Gozdowo, dnia 19.12.2014r.

RBK.271.14.2014

Dotyczy : Postępowania o udzielenie zamówienia publicznego pn. Zagospodarowanie przestrzeni publicznej – staw w miejscowości Lelice. Zapytanie w trybie art. 38 ust.1 Ustawy z dnia 29 stycznia 2004 r. Prawo zamówień publicznych (t.j. Dz.U. z 2013r poz. 907 z póź. zm.).

SCHEMAT NR 1

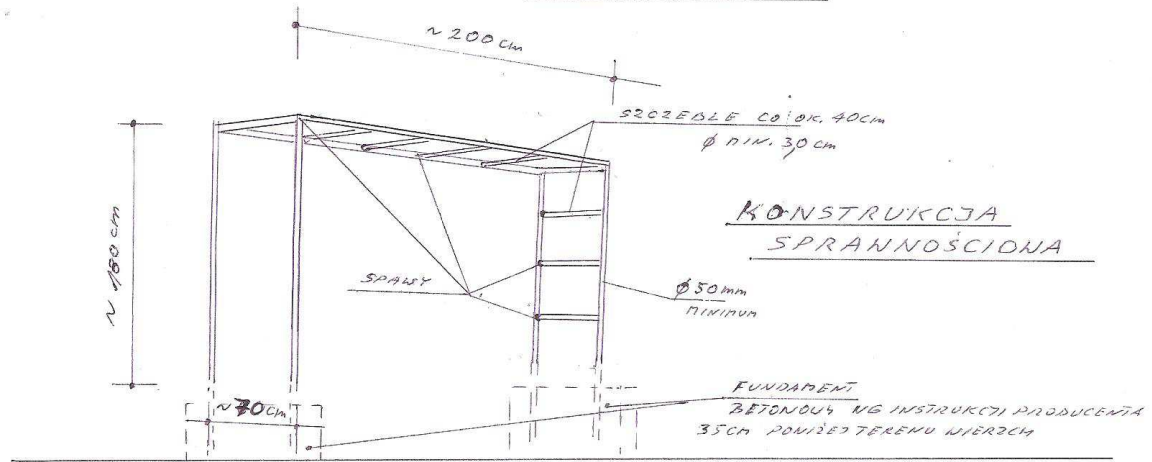
3. Podanie szczegółowych parametrów urządzeń placu zabaw.
4. Podanie szczegółowych wymiarów projektowanego placu zabaw.

3 i 4. Przykładowe rozwiązanie urządzeń placu zabaw:

- huśtawka mała wagowa, dwuosobowa, metalowo – drewniana, malowana (kolory: zielony i czerwony RAL czerwony 3020) o wymiarach: długość około 3m, wysokość do 80 cm max.
- huśtawka łańcuchowa z drabiną, drewniana, dwuosobowa max. Wysokość do 2,20 m, całkowita długość około 3m i szerokość do 1,90 m, siedziska plastikowe w kolorze niebieskim lub czerwonym.
- zjeżdżalnia dla dzieci małych drewniano plastikowa w tym ślizg plastikowy o długości około 3 m w kolorze zielonym (RAL – 6018).
- konstrukcje sprawnościowe (schemat nr 1) malowane w kolorze żółtym (RAL 1021)
- piaskownica drewniana prostokątna o wymiarach około 3,0m x 2,0 m, wysokość do 0,25 m z siedziskami drewnianymi w kolorze pomarańczowym (RAL 2003) – (schemat nr 2)
- karuzela z 4 siedziskami metalowymi o średnicy około 1,80 m i wysokości do 80 cm w kolorze zielono – czerwonym – (schemat nr 3) - obracana przez opiekunów
